Změnový list

Změnový list číslo 1

Název akce:	KŘP Lbk - FKSP - Kořenov - dobudování rekreačního zázemí
Objednatel:	Krajské ředitelství policie Libereckého kraje, IČ: 72050501
Zhotovitel:	b2 Liberec s.r.o., IČ: 06828647
Projektant:	ABCD studio, s.r.o. IČ. 22794107

RADIK VK 22 6110 deskový radiátor se spodním připojením, bílý

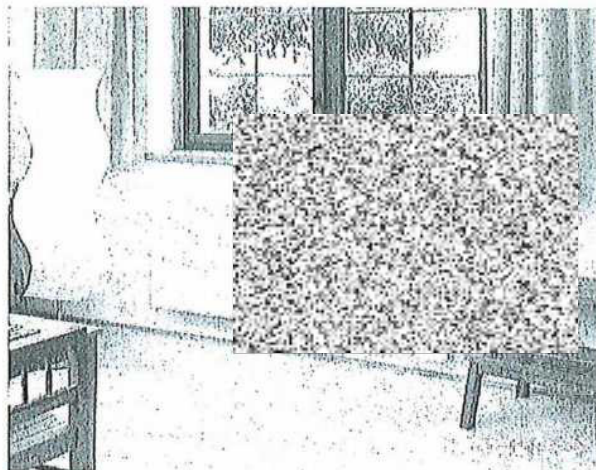
Nové řešení :

Dodávka a montáž nových radiátorů se spodním napojením vč. termostatických hlavice.

Boční napojení stávajících radiátorů zasahovalo do stěny sauny a stěny sprchového koutu, ponecháním by bylo ztíženo ovládání hlavice radiátorů a i provedení dřevěného obložení stěn.
